Ausschuss für Familie, Bildung, Kultur und Gesundheit

Bauvorhaben:
Umbau und Erweiterung Grundschule
Wachtum

Beschlussvorlage

Grundschule Wachtum – Änderung Planung Dachgeschoss

Auszug Statik (Querschnitt Dachgeschoss)

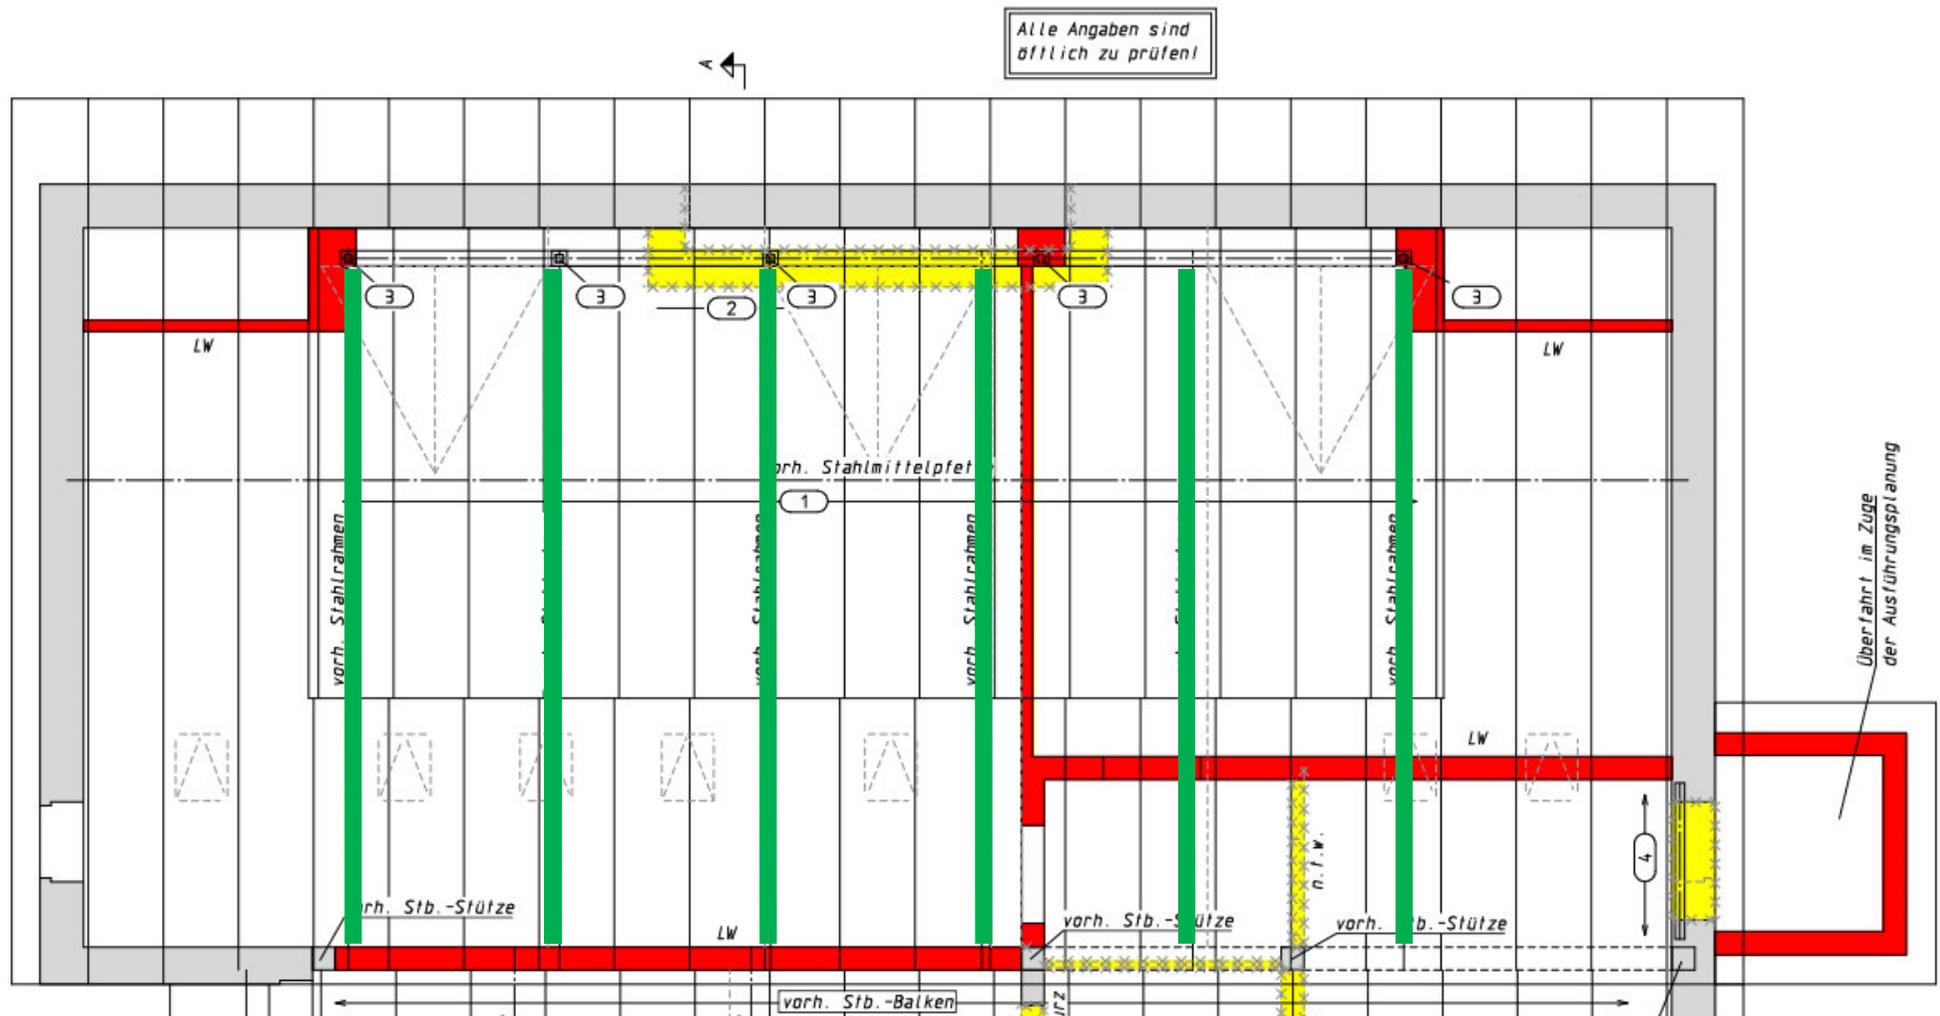
Die Änderung der vorhandenen Dachkonstruktion ist deutlich aufwendiger als bisher angenommen. Gemäß den Ermittlungen des Statikers müssen die vorhandenen Stahlträger aufwendig ausgebaut und geändert oder gegen eine neuwertige Stahlkonstruktion ersetzt werden.

- Vollständiger Rückbau der vorhandenen Dachkonstruktion
- Wiederaufbau des Dachgeschosses im Holzrahmenbau mit Flachdach

Grundriss im OG

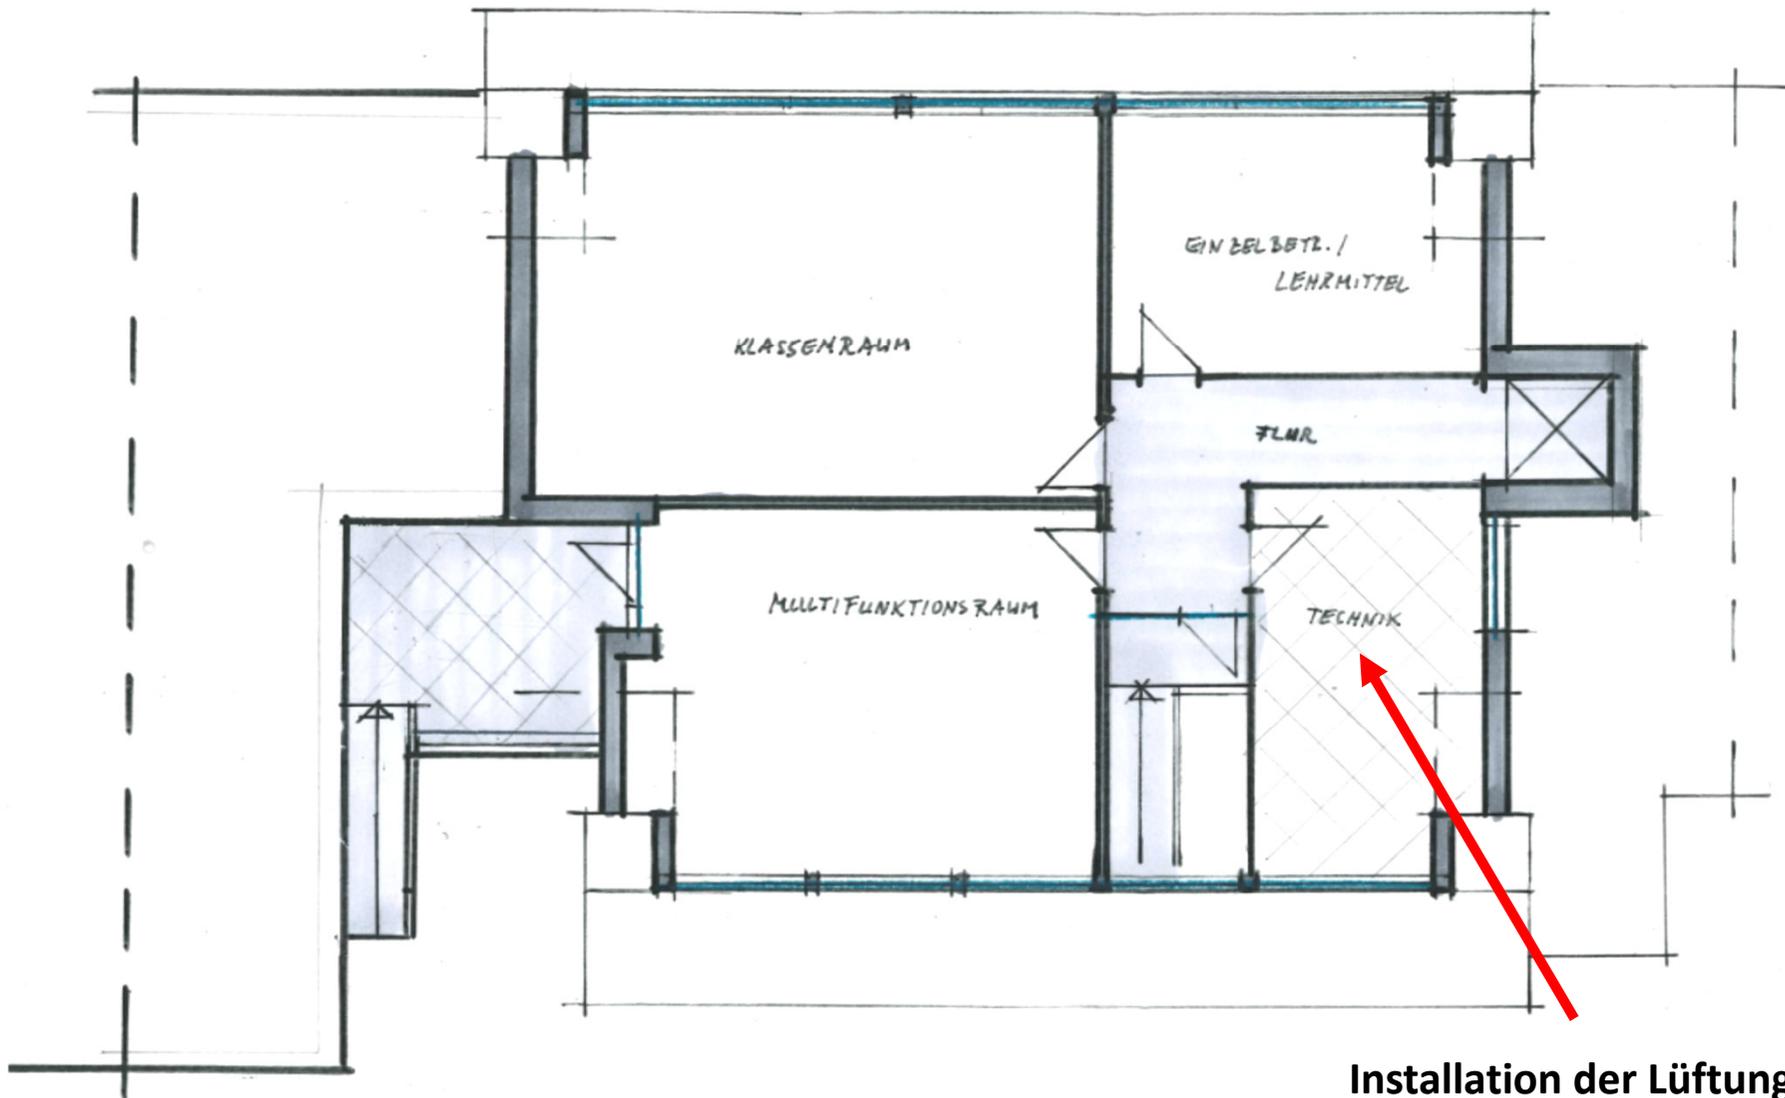
Installation der Lüftungsanlage

- Einbau einer Corona gerechten Lüftungsanlage umsetzbar
- Lüftungsanlage kann im Gebäude installiert werden
- Bessere und klar Rohrführung der Zu- und Abluft möglich

Grundriss im EG

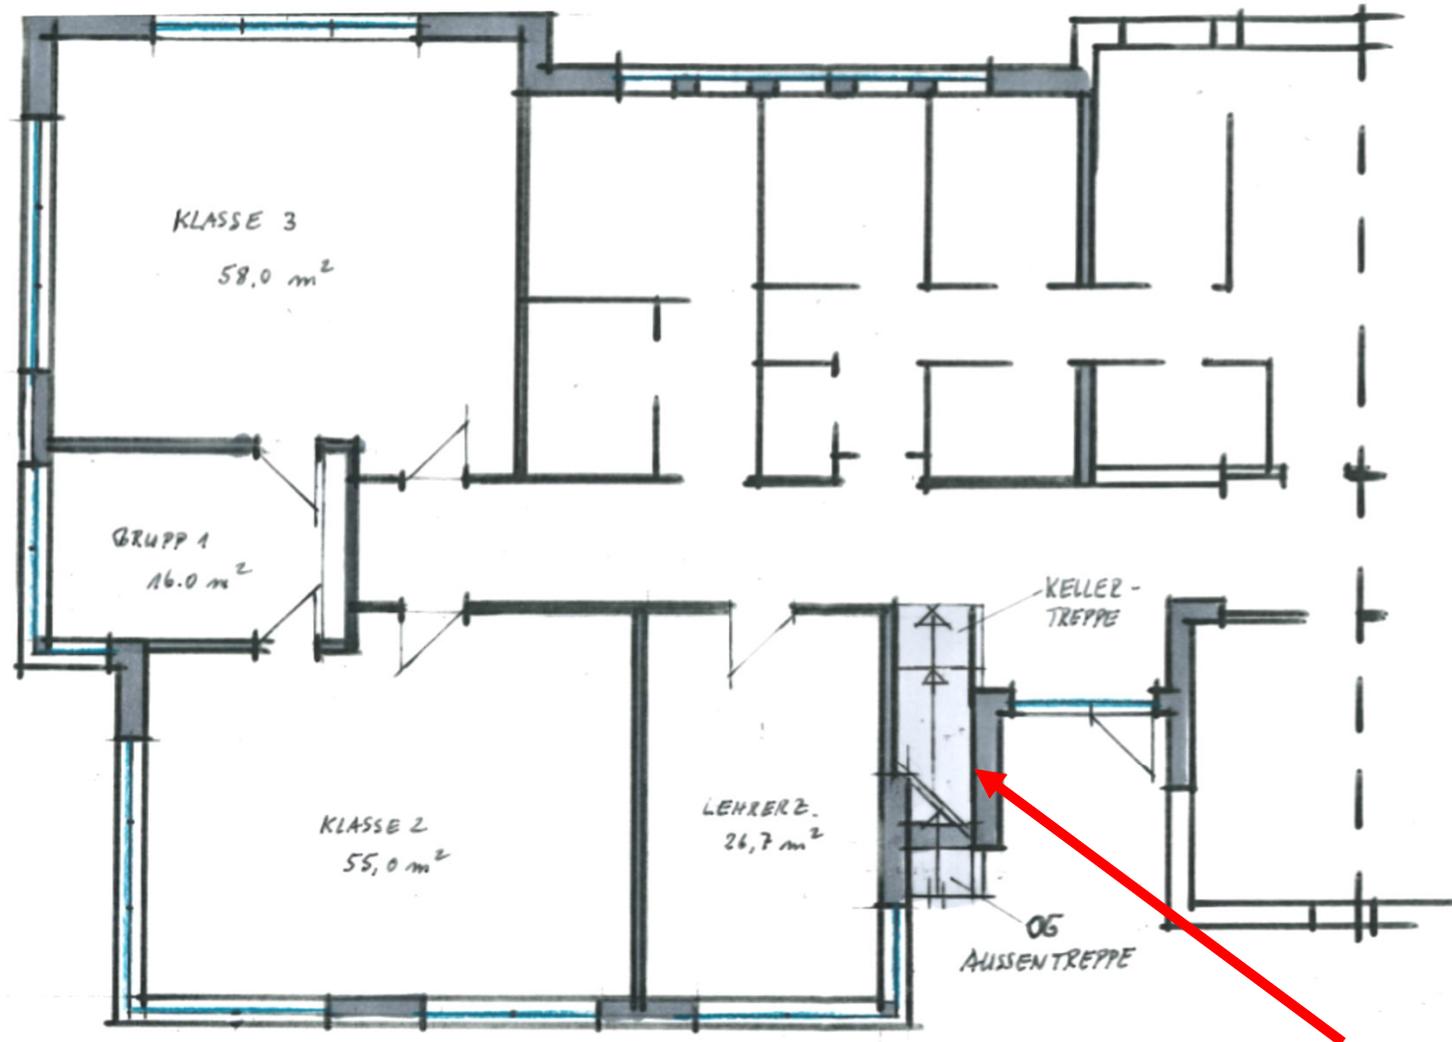
Außen-/ Fluchttreppe
